## 敦賀発電所2号炉

震源が敷地に極めて近い場合の地震動評価について  
(コメント回答)

令和元年12月13日

日本原子力発電株式会社

## 敦賀発電所2号炉 地震動評価に関する主要な論点及びコメント(2/3)

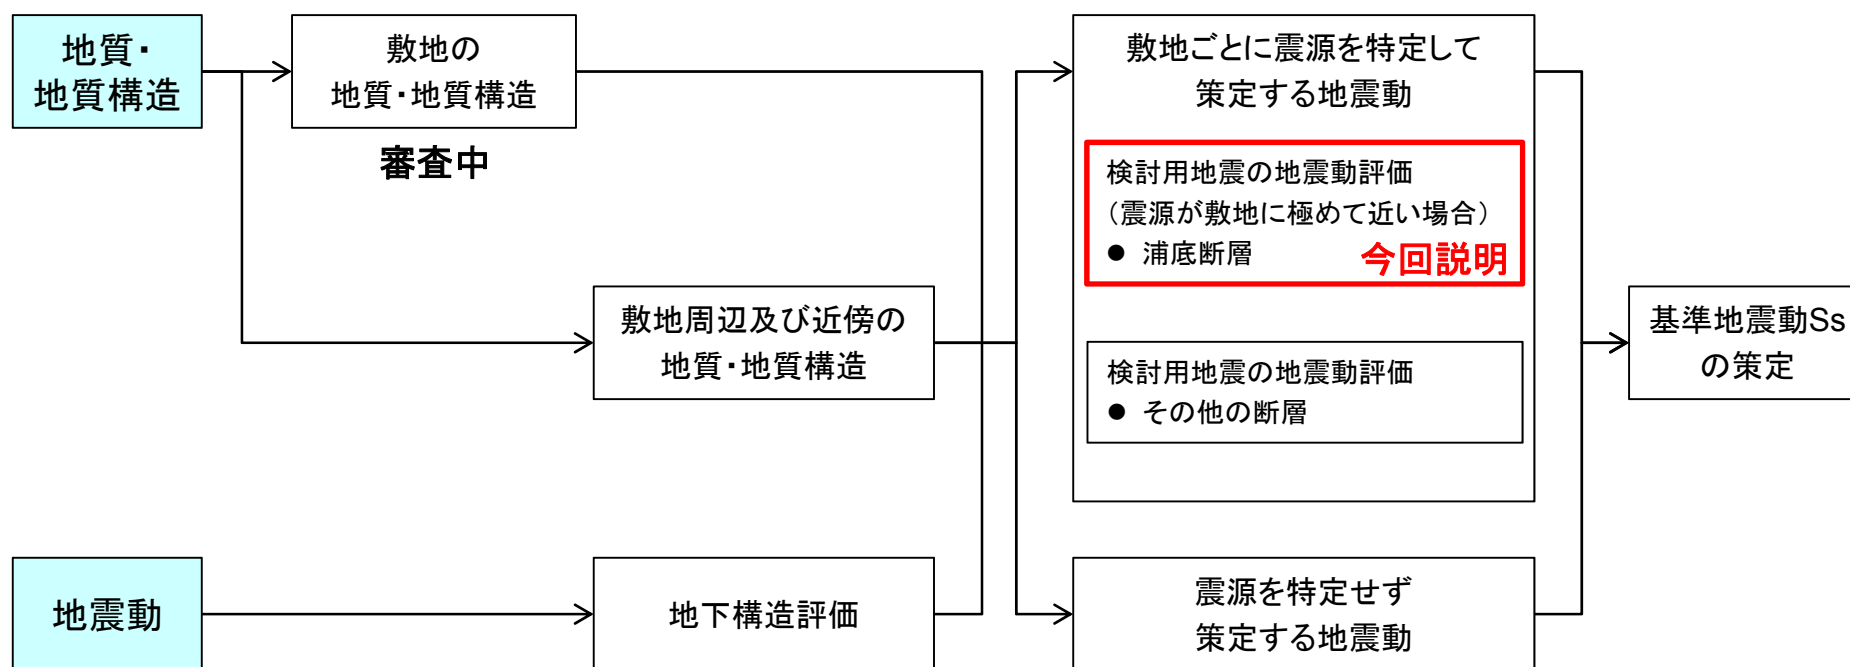
No.	日付	回次	内容	回答概要	該当箇所
3	平成31年 4月26日	第711回 審査会合	震源が敷地に極めて近い場合の地震動評価手法については、学協会においても議論が継続しており、浅部断層から短周期地震動が発生する・発生しない両方の意見があるため、両論を整理した上で地震動評価の考え方を示すこと。	浅部断層からの短周期地震動に関する知見について、学協会の査読論文もしくは報告・資料を中心に両論整理するとともに、より多くの知見を確認するため、学会大会発表等の文献についても確認し、考察を行った。その結果、浅部からの短周期地震動を考慮する根拠になりうる知見はないと判断した。その上で、原子力施設には短周期構造物が多いことを踏まえ、余裕の考慮も含め、地震動評価の考え方を整理して示した。	・P79～106 ・P125,126
4	平成31年 4月26日	第711回 審査会合	野島断層や1999年集集地震の断層をボーリングし、深部の断層面から直接試料を採取して性状を分析している知見がある。また、1999年集集地震を中心に、熱学や物質化学の観点から検討された知見もある。地震学以外のこれら知見も踏まえた上で断層浅部のモデル化が適切か検討すること。	<ul style="list-style-type: none"> <li>・直接断層コア試料を採取し、摩擦、熱、物質科学的観点とすべりの関係が検討されている知見を収集した結果、断層浅部において地震時に作用した摩擦力等を推定した文献はあったが、短周期地震動の発生を示すものではなかった。</li> <li>・No.3の回答概要と併せ、浅部断層からの短周期地震動励起を前提としない震源モデルは適切と判断した。</li> </ul>	・P67～75 ・P96～103
5	平成31年 4月26日	第711回 審査会合	C.H.ショルツ(2010)で紹介されている速度－状態変数摩擦則について、地震時の断層すべりに適用できるか当該文献を精査して確認すること。	C.H.ショルツ(2010)では、速度－状態変数摩擦則は震源核形成に関する説明に用いられており、地震時における断層のすべりの進展には直接用いられていないことを確認した。	・P94

## 再現解析結果(応答スペクトルの比較)

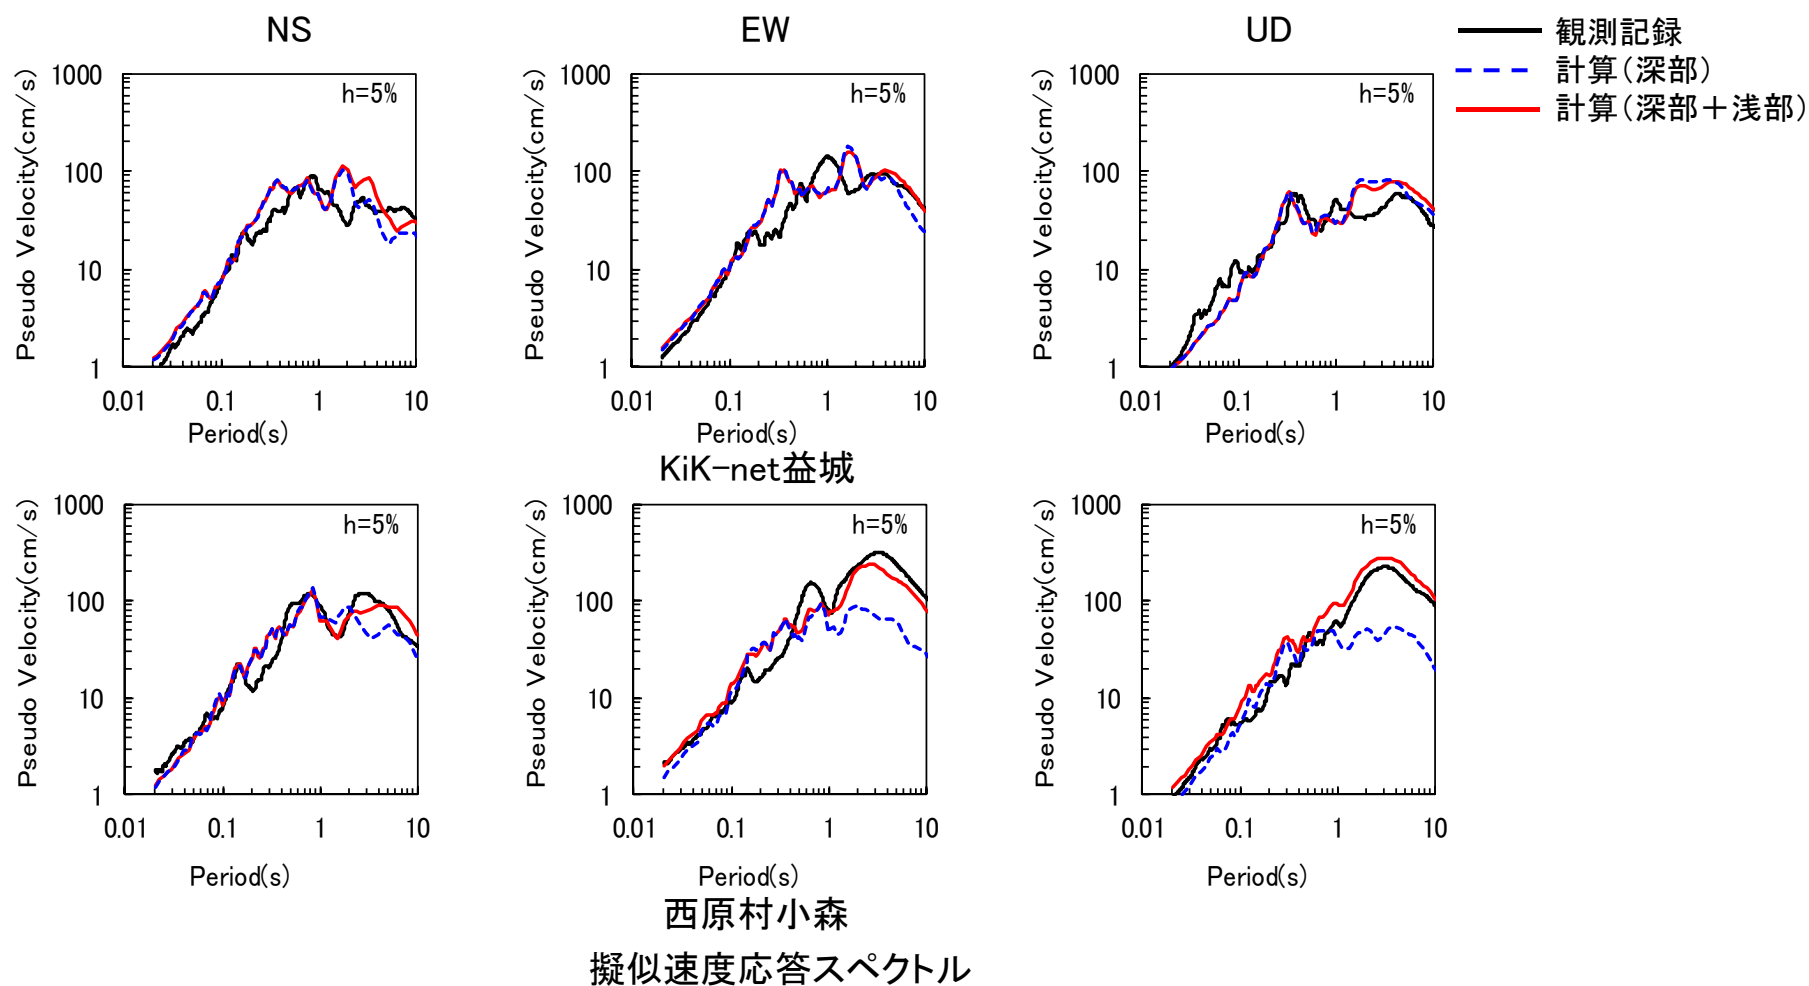
9	平成31年 4月26日	第711回 審査会合	益城町では観測記録と計算結果が整合している一方で、西原村では特に0.2秒よりも短周期側において計算結果が観測記録を下回っている。この要因について浅部断層の影響が考えられるため、再度検討すること。	SMGAモデル上端深さを、地盤モデルの速度構造(P波速度構造)から推定される地震発生層上端に整合させて、再度、再現解析を実施した。結果として、浅部からの短周期地震動を考慮しないモデルにより、西原村観測記録の短周期成分を再現することができた。	<ul style="list-style-type: none"> <li>・P114～124</li> <li>・P273～297</li> </ul>

- 益城町, 西原村とも原子炉施設にとって重要な短周期帯(0.2秒以下)を含め広帯域で観測記録と概ね整合している。
- 浅部断層の影響は, 益城町では小さいが, 断層に近い西原村では, 特にEW方向とUD方向において, 深部断層だけでは過小評価となる長周期成分の再現に寄与している。
